Für eine 3. Beteiligung zum RPD vorgesehene Änderungen

***Hier: Änderungen der graphischen Darstellung im Kreis Mettmann
im Vergleich zur Fassung gemäß Regionalratsbeschluss vom
23.06.2016 (ohne gesondert aufgeführte Änderungen der
Windenergiebereiche und der Verkehrsdarstellungen)***

Ä3BT-Erkrath Nr.01

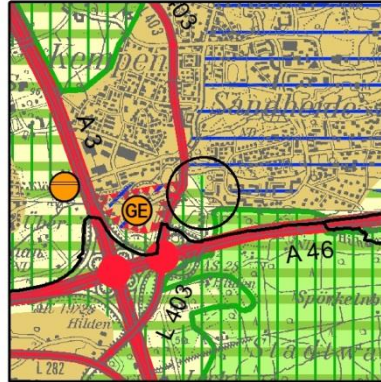
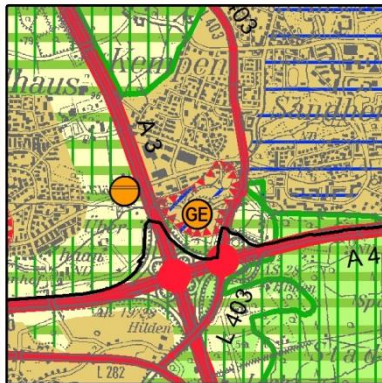
Im Bereich der Rücknahme des Bereiches zum Schutz der Natur (BSN) ist die Planung eines Regenüberlaufbeckens, der den angrenzenden Hühnerbach entlasten soll, vorgesehen. Aufgrund der Inanspruchnahme des Waldbereiches, der durch die Darstellung des BSN gesichert und entwickelt werden soll, wird der BSN zurückgenommen um die vordringliche Planung des Regenüberlaufbeckens zu ermöglichen.

Aufgrund dieser Änderung der zeichnerischen Darstellung sollen – als nicht wesentliche Beikartenänderung – auch die entsprechenden Darstellungen in den Beikarten 4 D und 4 E vor einem Aufstellungsbeschluss noch geändert werden.

Ä3BT-Erkrath Nr.02

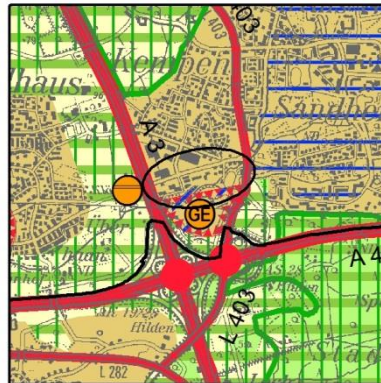
Die Grenze zwischen ASB und ASB-GE wird verschoben aufgrund der bestehenden Wohnbebauung und des Sportplatzes.

Ä3BT-Haan Nr.01

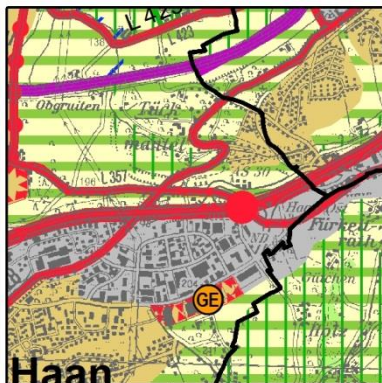
Bei der Abgrenzung des ASB nördlich der K20 im Bereich der Außenbereichssatzung „Pastor-Vömel-Straße“ – wie im GEP99 dargestellt und wie im zweiten Entwurf des RPD noch enthalten – handelt es sich um eine zeichnerische Ungenauigkeit. Regionalplanerisch ist die K20 in diesem Bereich nach Norden die topografische Siedlungsgrenze für den ASB Gruiten. Daher wird die Darstellung des ASB nördlich der K20 zurückgenommen.

Im Zuge der geänderten Darstellung des ASB wurden auch die Regionalen Grünzüge gemäß dem Konzept (s. Begründung Kap. 7.2.6.1 – Kap. 7.2.6.6) bis an die neuen Grenzen der ASB nachgezogen.

Hinweis: Aufgrund dieser Änderung der zeichnerischen Darstellung sollen – als nicht wesentliche Beikartenänderung – auch die entsprechenden Darstellungen in der Beikarte 4C vor einem Aufstellungsbeschluss noch geändert werden.

Ä3BT-Haan Nr.02

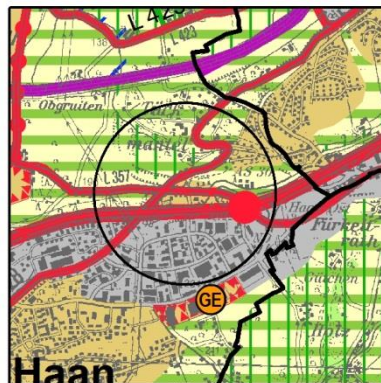
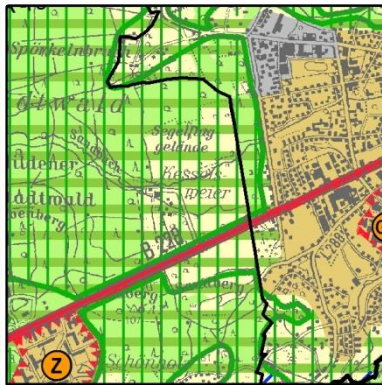
Die Darstellung des ASB im Bereich der „Polnischen Mütze“ erfolgt aufgrund der

tatsächlich vorhandene Wohnbebauung und der vorhandenen gewerblichen Nutzungen in diesem Bereich. Die Funktion des umgebenden RGZ wird durch die Darstellung des ASB nicht beeinträchtigt.

Im Zuge der Erweiterung der Darstellung des ASB wurde die Darstellung der Regionalen Grünzüge gemäß dem Konzept (s. Begründung Kap. 7.2.6.1 – Kap. 7.2.6.6) in diesem Bereich zurückgenommen.

Hinweis: Aufgrund dieser Änderung der zeichnerischen Darstellung sollen – als nicht wesentliche Beikartenänderung – auch die entsprechenden Darstellungen in der Beikarte 4C vor einem Aufstellungsbeschluss noch geändert werden.

Ä3BT-Hilden Nr.01

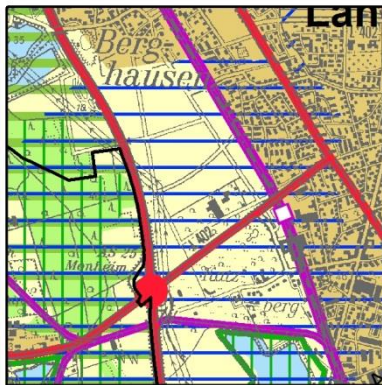
Der im Gebiet der Stadt Hilden dargestellte BSN wird aufgrund der vorrangigen Funktion des Bereiches für die Naherholung und fehlender weiterer wertgebender Funktionen als BSLE dargestellt.

Aufgrund dieser Änderung der zeichnerischen Darstellung sollen – als nicht wesentliche Beikartenänderung – auch die entsprechenden Darstellungen in den Beikarten 4 D und 4 E vor einem Aufstellungsbeschluss noch geändert werden.

Ä3BT-Langenfeld Nr.01

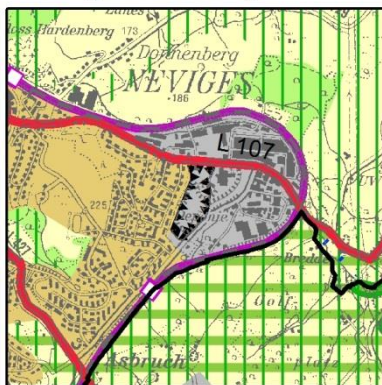
Für die Stadt Langenfeld war bisher ein Bedarf von 16 ha Wirtschaftsflächen in das Bedarfskonto eingerechnet worden. Auf eine entsprechende zeichnerische Darstellung im Bereich des Alten Knipprather Weges war bisher aus Vorsorgegründen verzichtet worden, da dieser Bereich in einer Wasserschutzzone IIIA liegt.

Der Regionalrat hat im Nachgang der Erörterung erwogen, in diesem Bereich dem Belang der Deckung des Gewerbeflächenbedarfs mehr Gewicht einzuräumen. Im betreffenden Bereich erfolgt daher eine Darstellung von ASB-GE für die bestehenden im Flächennutzungsplan enthaltenen Bauflächen (7 ha) sowie weitere 16 ha zur Deckung des Gewerbeflächenbedarfs.

Ä3BT-Velbert Nr.01

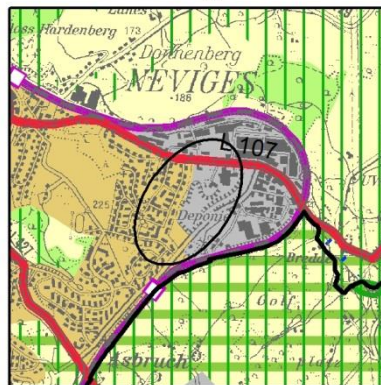
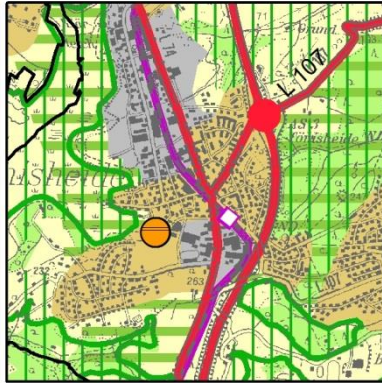
Durch den endgültigen Abschluss der Abgrabung (ehemalige Tongrube / Ziegelei Buschmann) entfällt die Darstellung als BSAB. Aufgrund der tatsächlichen aktuellen Nutzungen in diesem Bereich erfolgt überwiegend eine Darstellung als GIB sowie im südlichen Bereich eine Darstellung als ASB.

Ä3BT-Velbert Nr.02

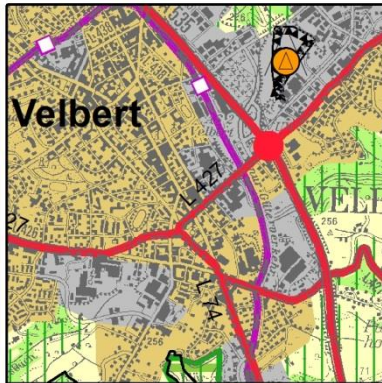
Der ASB wird in GIB geändert, da sich in dem Bereich ein Industriebetrieb befindet. Durch die GIB-Darstellung soll dieser in seinem Bestand gesichert werden.

Ä3BT-Velbert Nr.03

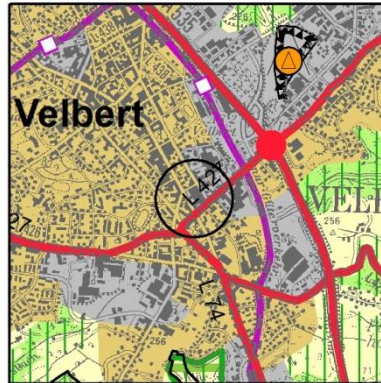
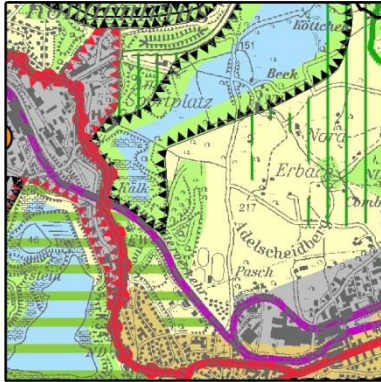
Der ASB wird in GIB geändert, da sich in dem Bereich ein Industriebetrieb befindet. Durch die GIB-Darstellung soll dieser in seinem Bestand gesichert werden.

Ä3BT-Wülfrath Nr.01

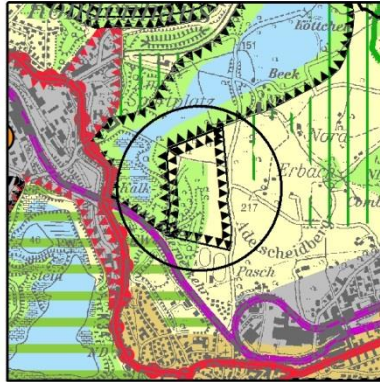
Aufgrund der tatsächlichen Nutzung der Halde Dachskuhle wird der Bereich der Halde zeichnerisch dargestellt.
